改善箇所説明図

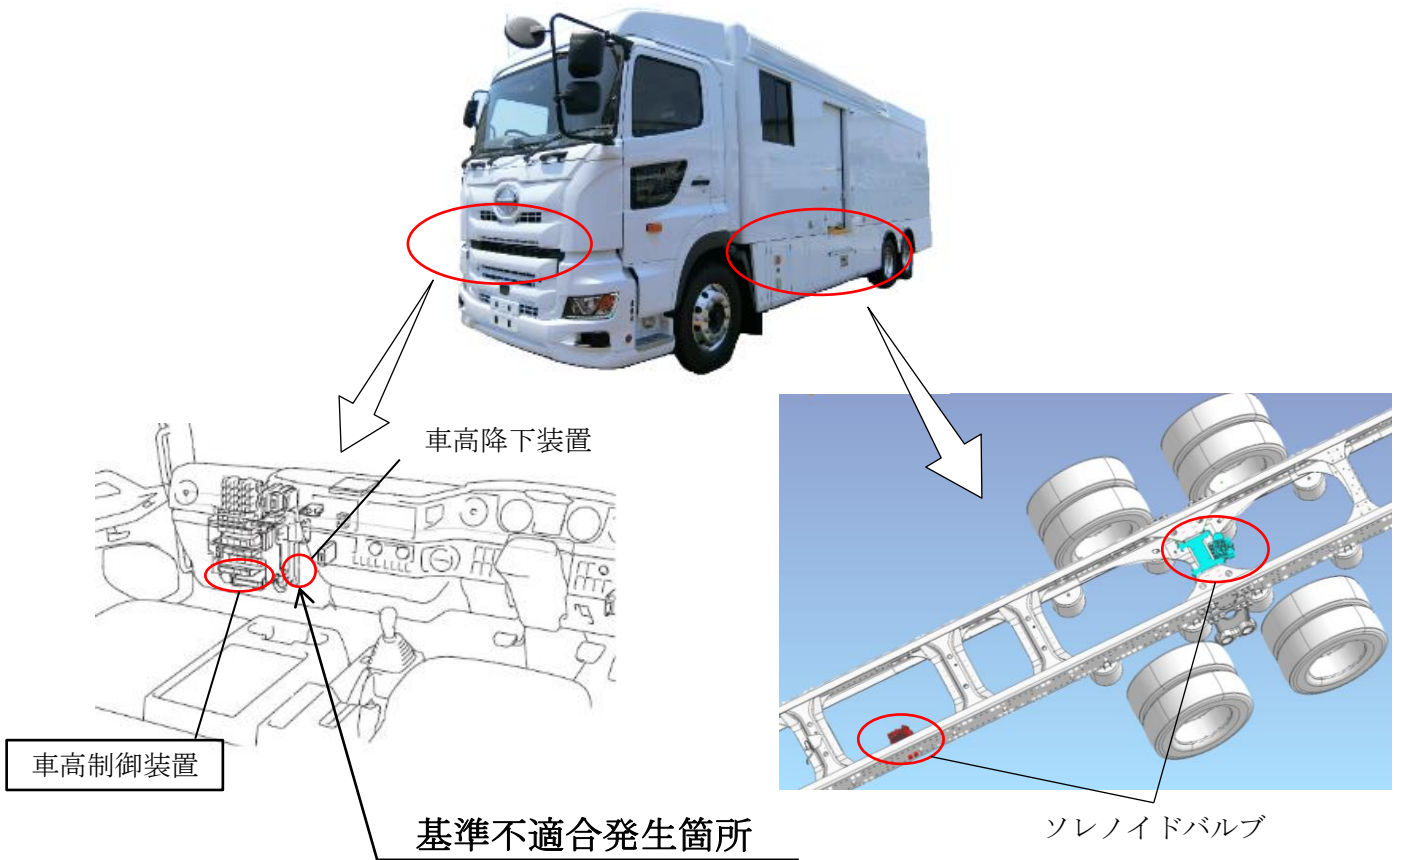
注： は対策用電気回路を追加する部位を示す。

停車作業用の車高降下装置を取り付けた車両において、制御回路の設計が不適切なため、

①車高を降下すると車高制御用ソレノイドバルブが作動し続けソレノイドコイルが過熱し断線することがある。そのため、車高降下状態から復元できず、走行できなくなるおそれがある。

②車高降下時にエアサスECU電源を遮断するため異常を検知し警告表示する。

改善の内容： ① 全車両、車高制御装置に対策用電気回路を追加するとともにソレノイドバルブを良品に交換する。

② 全車両、車高制御装置に対策用電気回路を追加する
